地下平面図 (現況図)

1階平面図 (現況図)

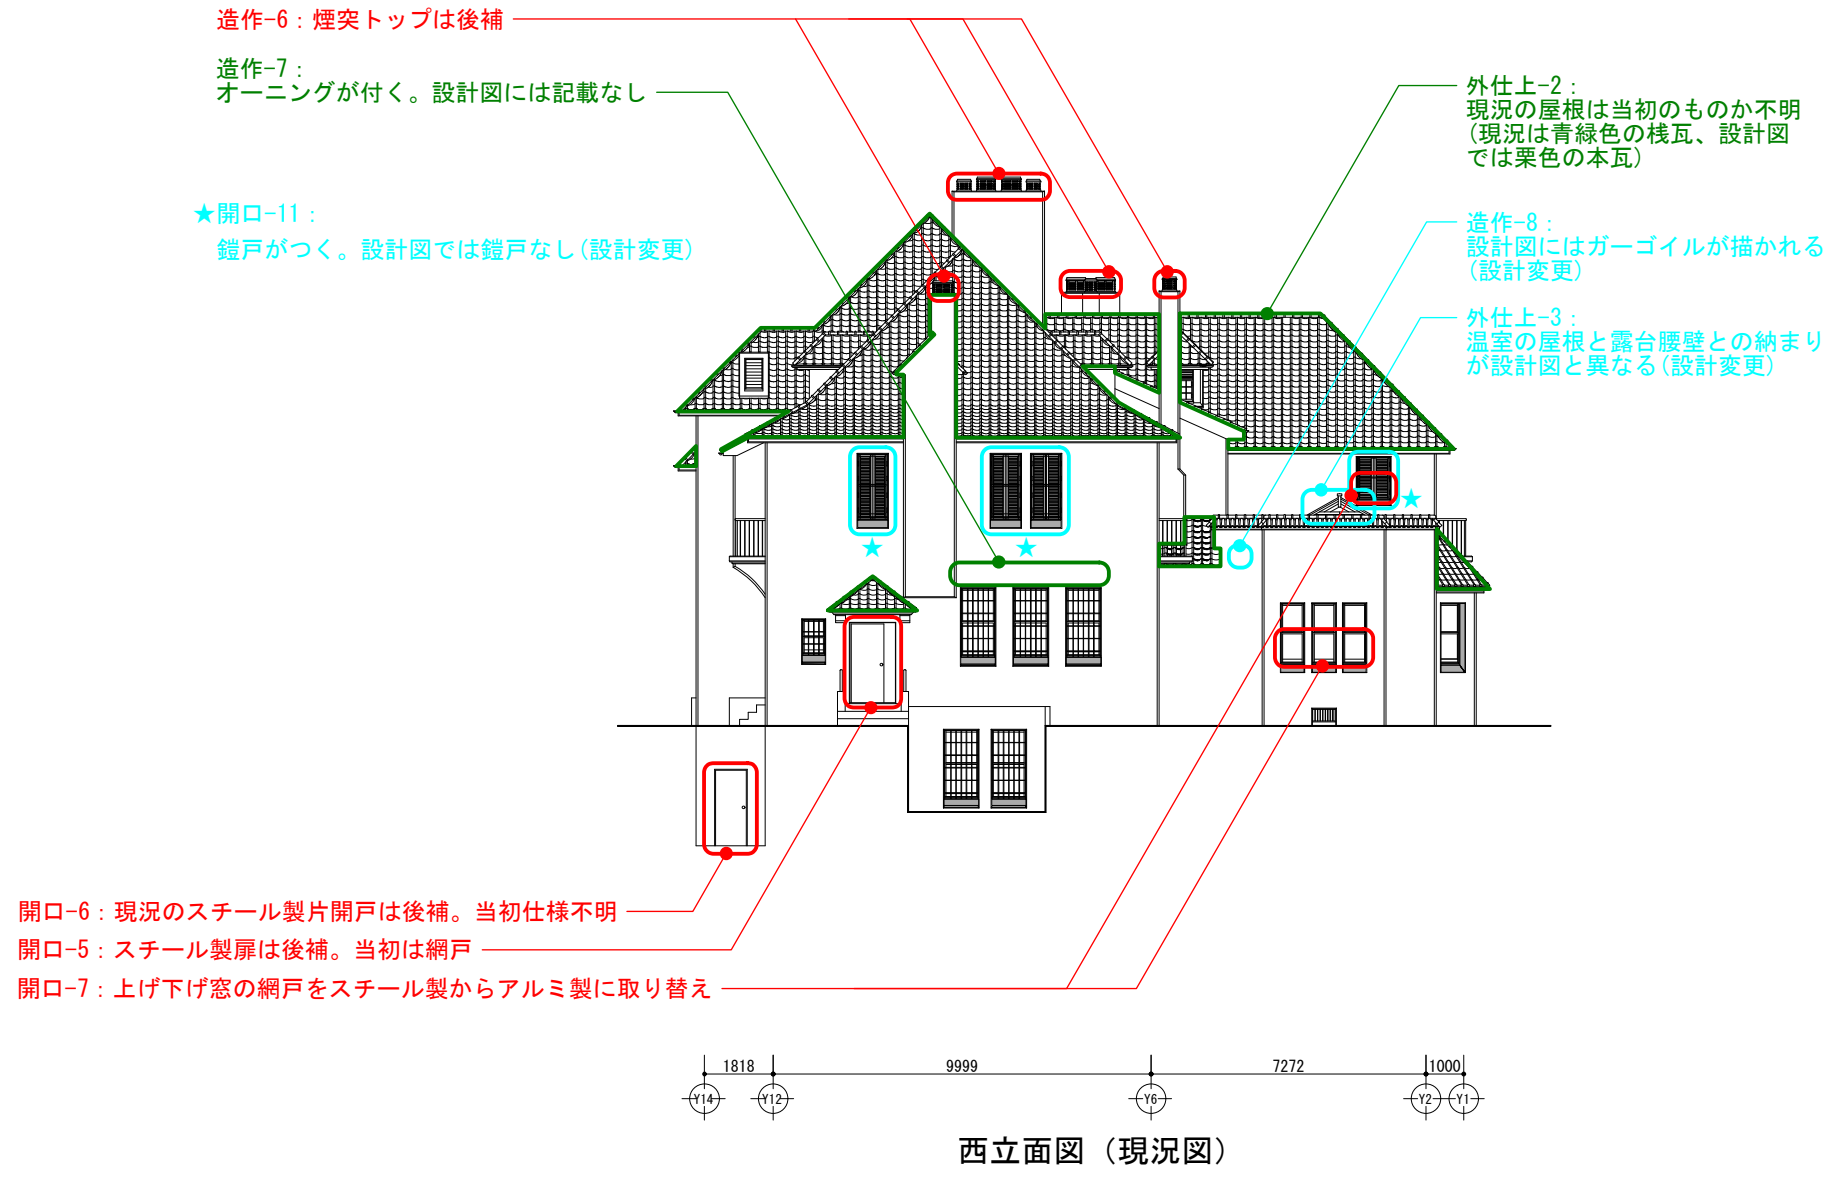
- ・外仕上-1：現況の外壁仕上は後補。当初仕上の仕様不明
- ・開口-1：開口位置、形状は概ね設計図の通りで、当初の姿から改変なし。
一部の開口の高さが設計図と現況で異なる(設計変更)
- ・開口-2：設計図と現況で、開口上部のアーチ形状が異なる箇所が多い(設計変更)
- ・開口-3：建具は概ね統一された意匠で、設計図と概ね合致する(当初)
- ・開口-9：網戸の網は、ほとんどが後補(SUS網)。当初は銅網
- ・格子-1：1階の玄関廻り、サービス諸室の格子は設計図の通り(当初)

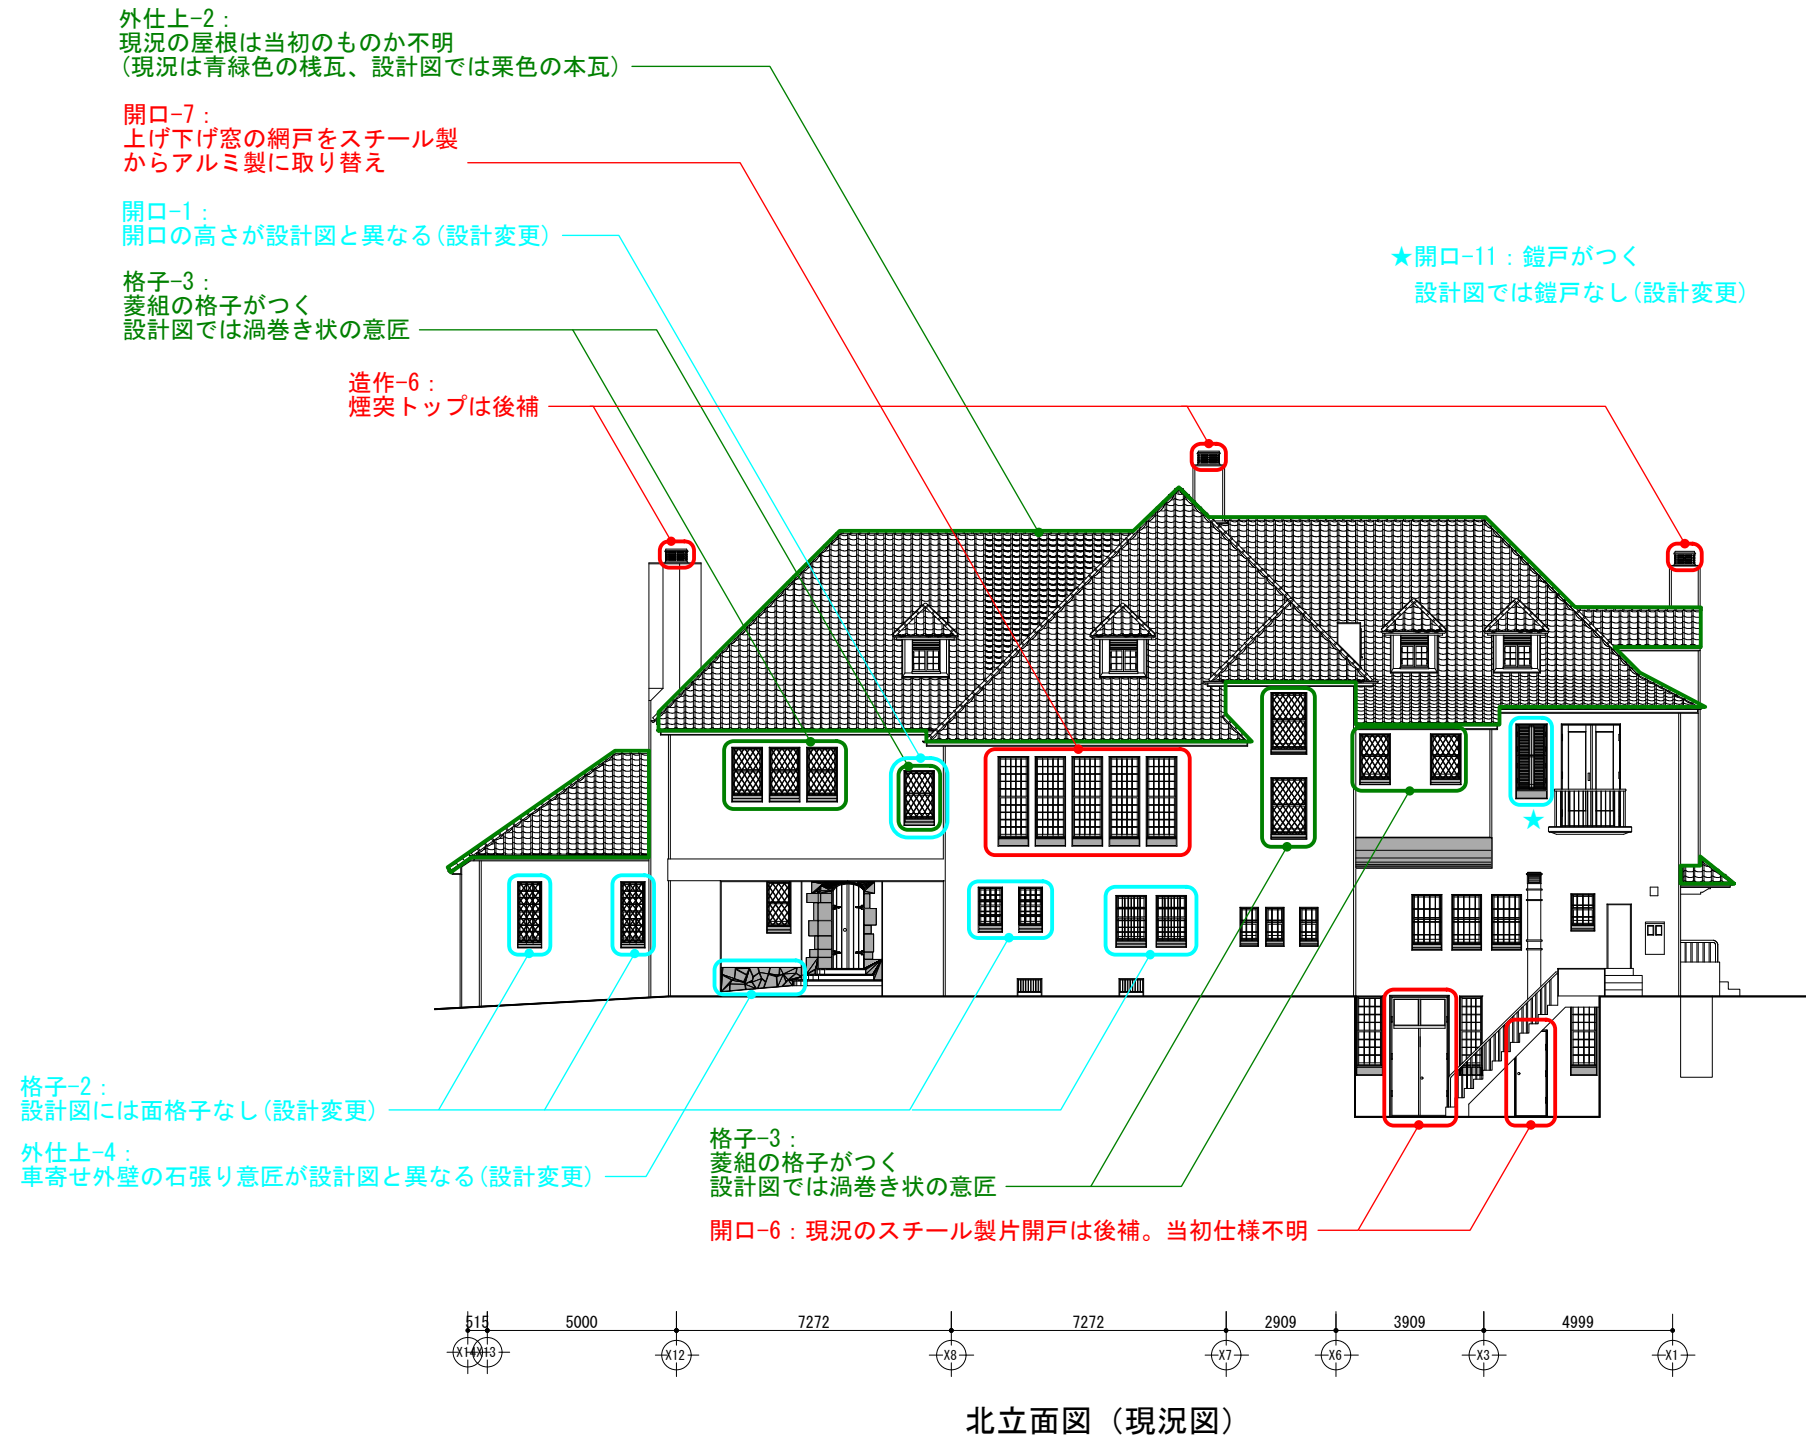
- ・外仕上-1: 現況の外壁仕上は後補。当初仕上の仕様不明
- ・開口-1: 開口位置、形状は概ね設計図の通りで、当初の姿から改変なし。一部の開口の高さが設計図と現況で異なる(設計変更)
- ・開口-2: 設計図と現況で、開口上部のアーチ形状が異なる箇所が多い(設計変更)
- ・開口-3: 建具は概ね統一された意匠で、設計図と概ね合致する(当初)
- ・開口-9: 網戸の網は、ほとんどが後補(SUS網)。当初は銅網
- ・格子-1: 1階の玄関廻り、サービス諸室の格子は設計図の通り(当初)

- 立面共通 ——
- ・外仕上-1 : 現況の外壁仕上は後補。当初仕上の仕様不明
 - ・開口-1 : 開口位置、形状は概ね設計図の通りで、当初の姿から改変なし。
一部の開口の高さが設計図と現況で異なる(設計変更)
 - ・開口-2 : 設計図と現況で、開口上部のアーチ形状が異なる箇所が多い(設計変更)
 - ・開口-3 : 建具は概ね統一された意匠で、設計図と概ね合致する(当初)
 - ・開口-9 : 網戸の網は、ほとんどが後補(SUS網)。当初は銅網
 - ・格子-1 : 1階の玄関廻り、サービス諸室の格子は設計図の通り(当初)
